SERVICE-INFO

Uiterlijke verschillen bij de riemspanner 533 0086 30

533 0086 30

Fig. 1: INA-uitvoering met twee schroeven M8x35

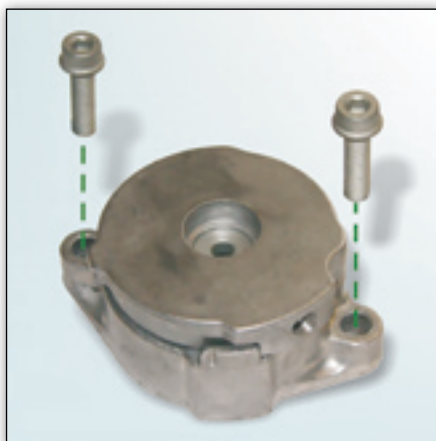
Bij het vervangen van de riemspanner 533 0086 30 kunnen de getoonde versies in de auto worden gemonteerd.

Schaeffler Automotive Aftermarket biedt momenteel de in Fig. 1 weergegeven versie aan.

Beide uitvoeringen voldoen aan de technische specificaties.

Vanwege de grotere flensdikte van de riemspanner 533 0086 30 (Fig. 1) moet u altijd de door Schaeffler Automotive Aftermarket meegeleverde schroeven (M8x35) gebruiken.
